COMMISSION ROYALE DES MONUMENTS ET DES SITES
KONINKLIJKE COMMISSIE VOOR MONUMENTEN EN LANDSCHAPPEN

N/Réf. : IXL20694_718_PU
Gest. : TS/XX
V/Réf. : PU2023/307-80/457
Corr: Fabienne Ficherouille
NOVA : 09/XFD/1910703

IXELLES. Avenue de la Couronne, 457
(= façade à rue en zone de protection du cimetière d'Ixelles)
DEMANDE DE PERMIS D'URBANISME : Mettre en conformité le rez-de-chaussée de l'immeuble : modification de la façade avant (parement, baies de fenêtre, châssis, tente solaire, caisson à volet, enseigne) changement d'utilisation (vente de biens vers commerce de service), démolition/reconstruction de la toiture plate arrière et rehausse des murs mitoyens, travaux intérieurs structurels, équipements techniques (hotte, ventilation,...)

Avis de la CRMS

Contexte patrimonial (© BruGIS) ; Façade avant (situation de droit et situation de fait à régulariser ; documents extraits du dossier de demande) ; Photographie de la devanture à régulariser (document extrait du dossier de demande).

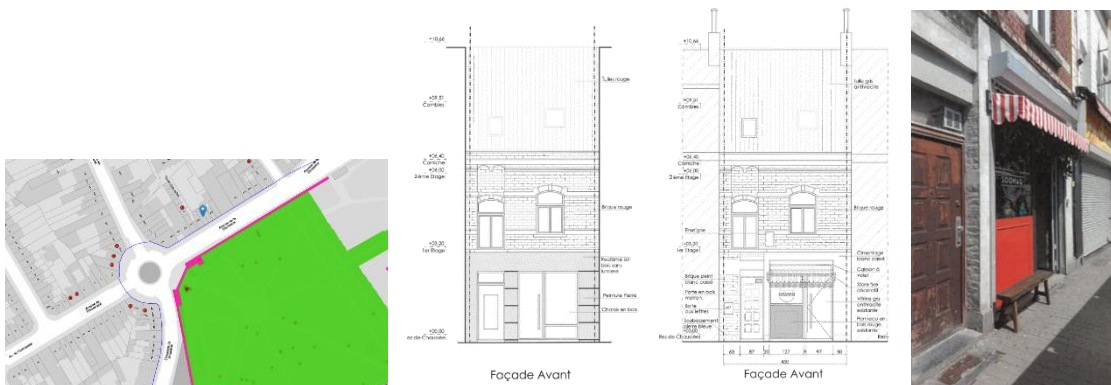
La Commission juge la devanture commerciale de faible qualité (expression architecturale, matériaux) et dévalorisante pour la façade du bâtiment (coexistence au rez-de-chaussée d'aplats de peinture blanche

sur les briques d'origine et d'un enduit blanc cassé autour de la vitrine, caisson à volet apparent, ...). Elle demande de la revoir dans un meilleur respect de la zone de protection du cimetière et du bien lui-même, et de requalifier l'entrée des logements, comme cela est par ailleurs prévu par la situation de droit.
